COMUNE DI MONTAPPONE

Cod. 13LAV01/16 – SUA P/C DEL COMUNE MONTAPPONE: GARA A PROCEDURA APERTA PER AFFIDAMENTO IN CONCESSIONE DELLA PROGETTAZIONE ESECUTIVA, REALIZZAZIONE E GESTIONE ECONOMICA ED ORGANIZZATIVA DEI LAVORI DI COSTRUZIONE DEL NUOVO BLOCCO LOCULI CIMITERIALI. CUP: D47H17000640005 CIG: 7200545DB1

VERBALE SEDUTA RISERVATA N.2 del 04/11/2017

RELAZIONE INTEGRATIVA

Schemi dimensionali

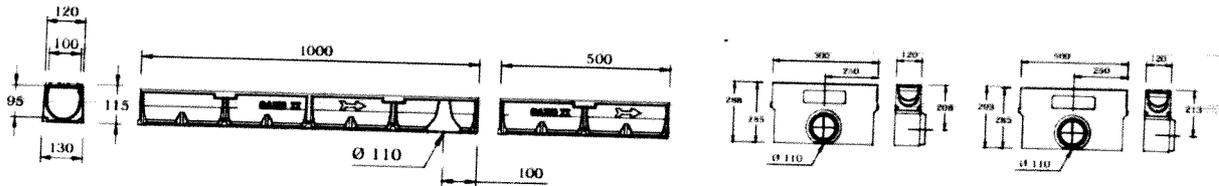
- punto B4, la ditta ha dichiarato di offrire *la realizzazione di n.2 canaline per la raccolta delle acque di lunghezza pari alle dimensioni della scala con il collegamento tramite tubazione in pead fi60 al pozzetto 60x60 della fognatura esistente*. La commissione ritiene necessario che la ditta precisi il dimensionamento dell'impianto fognario ed i materiali con cui verranno realizzate le canaline e la griglia superiore per la raccolta delle acque.

Sottocriterio B4 La ditta concorrente offre la realizzazione di 2 canaline per la raccolta delle acque di lunghezza pari alle dimensioni della scala con il collegamento tramite tubazione in pead fi110 al pozzetto 60x60 della fognatura esistente;

I canali di drenaggio saranno in calcestruzzo polimerico senza pendenza, completa con griglia feritoie autobloccante zincata A15 con collegamento per scarico orizzontale fi110 di larghezza esterna 130 mm. Per ogni canale verrà fornito e posto in opera un pozzetto dissabbiatore in calcestruzzo polimerico, inclusa griglia feritoie zincata A15 e cestello per sedimenti, larghezza esterna 130 mm.
